**Изменение № 3 ГОСТ 23675—79 Цепи стыка С2 системы передачи данных.  
Электрические параметры**

**Утверждено и введено в действие Постановлением Государственного комитета СССР по стандартам от 28.11.88 № 3844**

**Дата введения 01.04.89**

Черт. 17

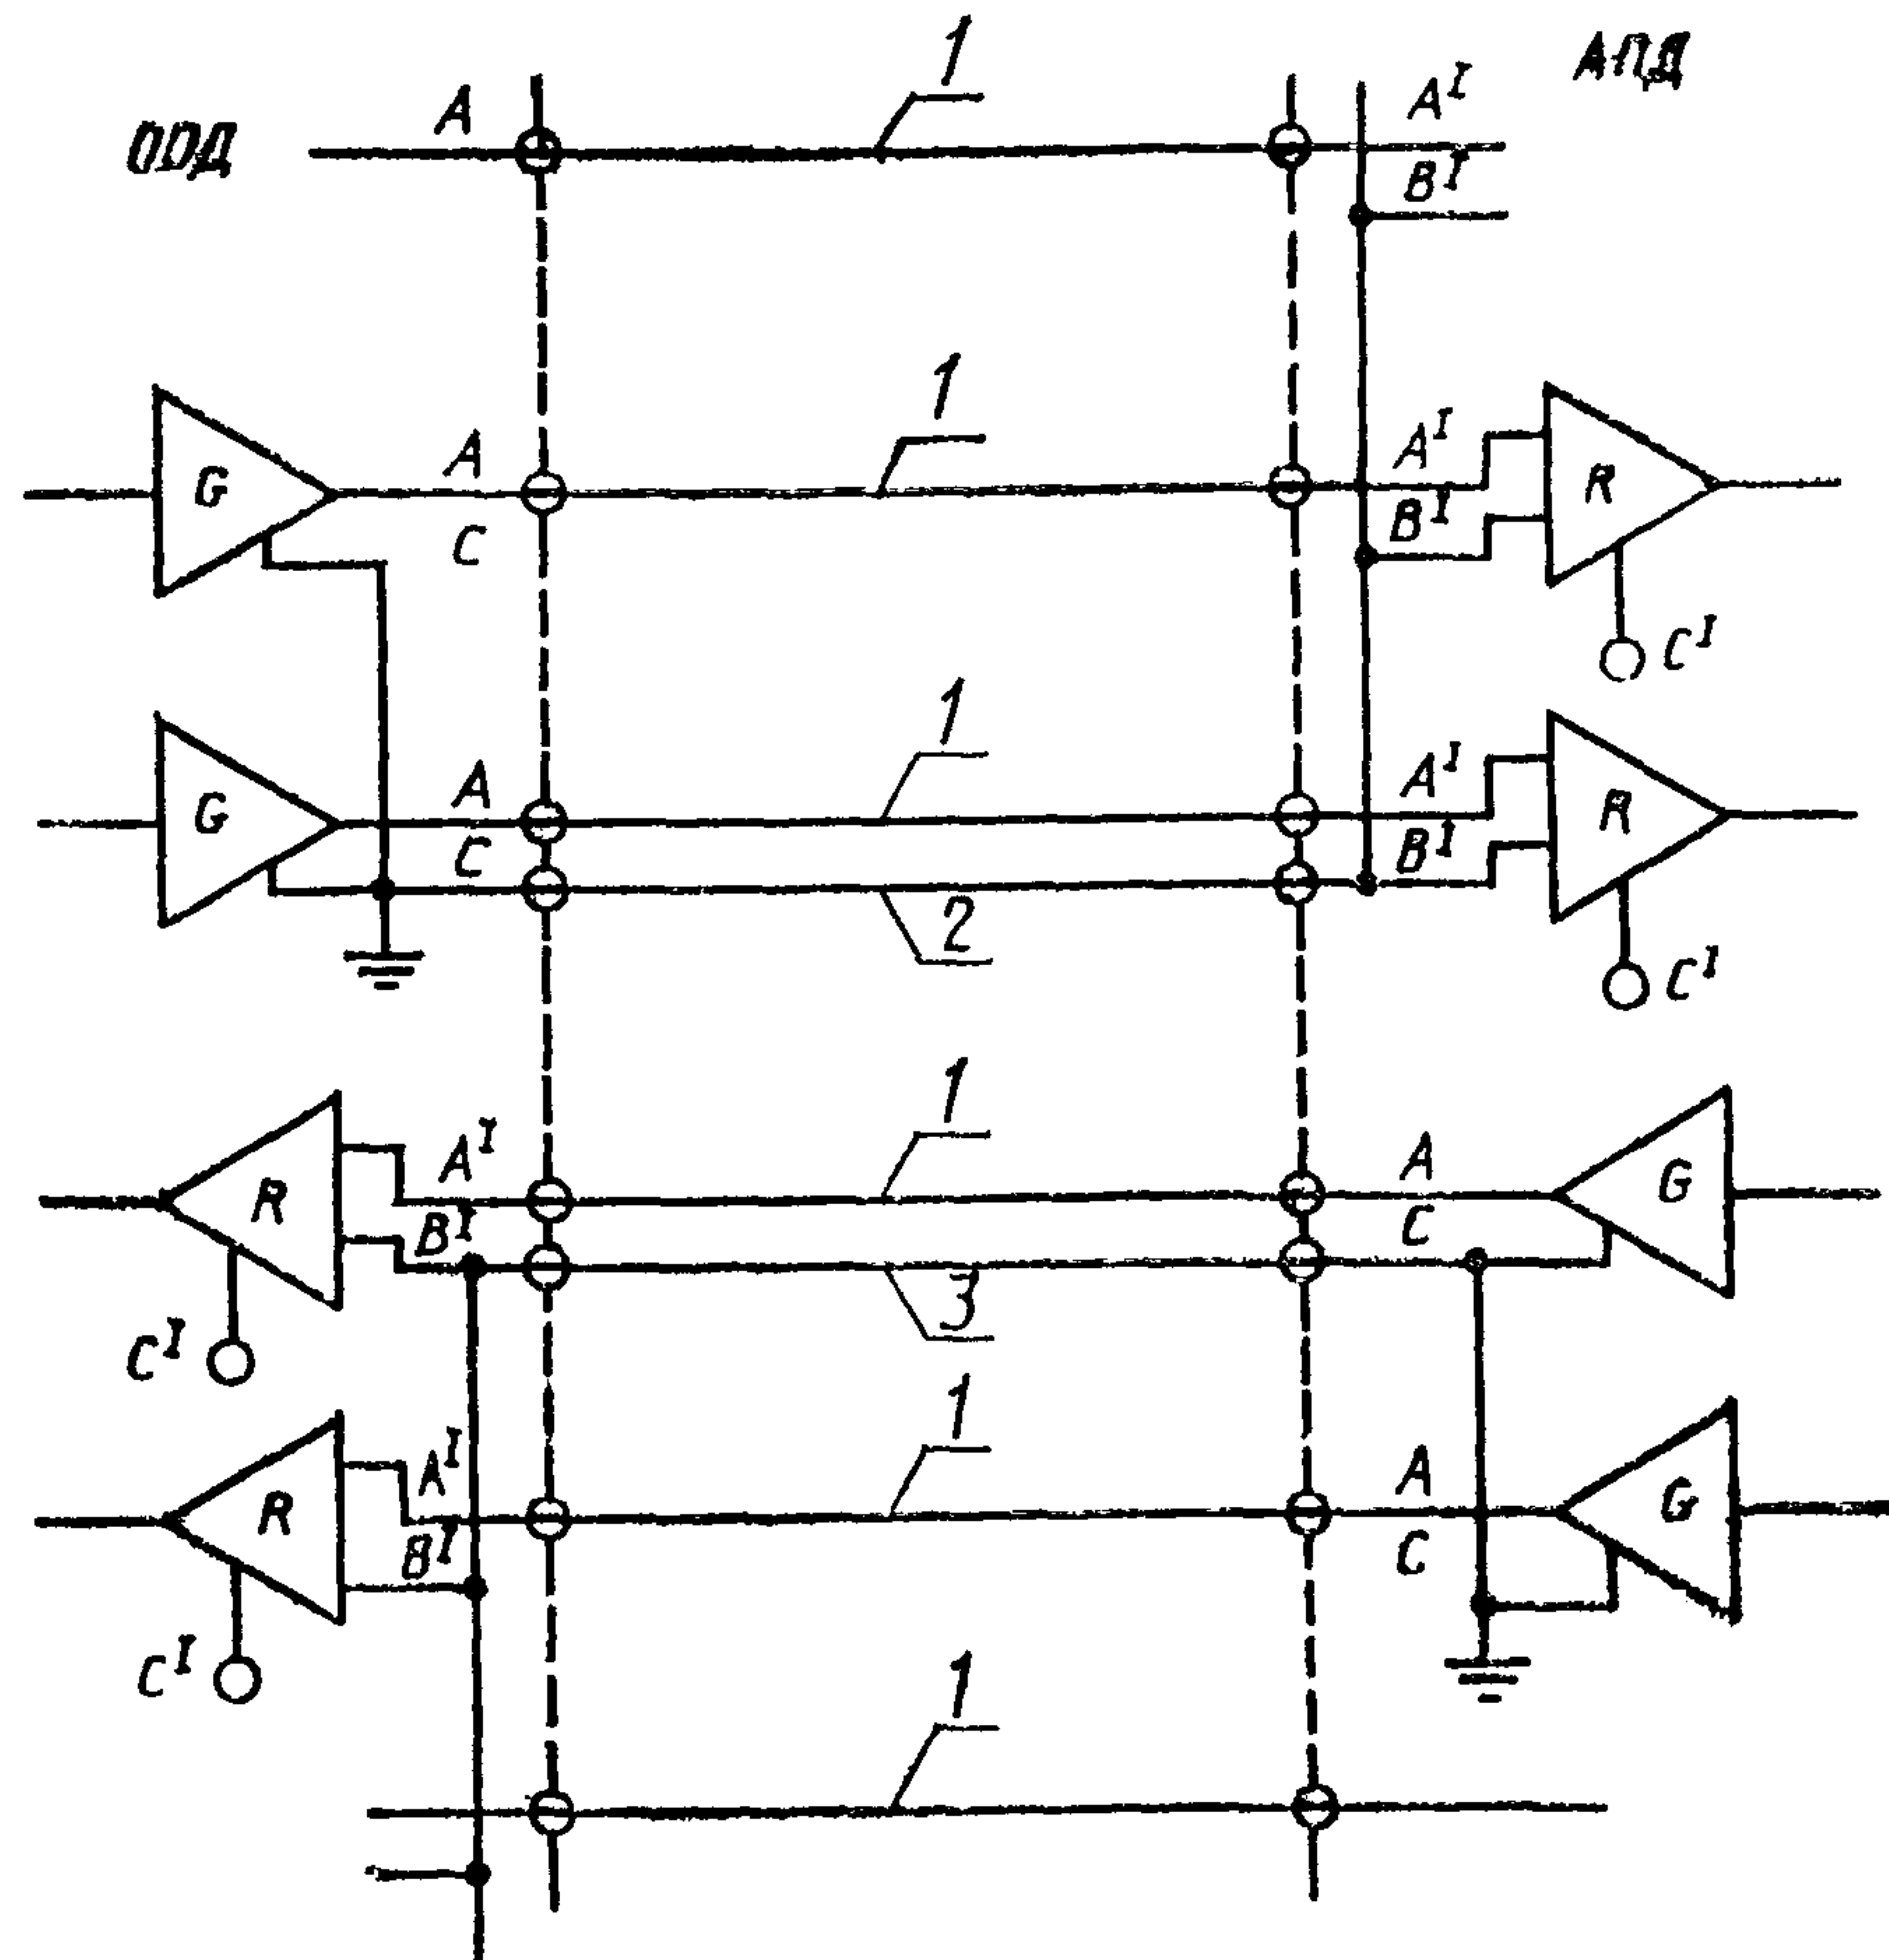
Пункт 3.16. Чертежи 17, 18 заменить новыми:

Взаимное соединение цепей общего обратного провода  
для приемников категории 2
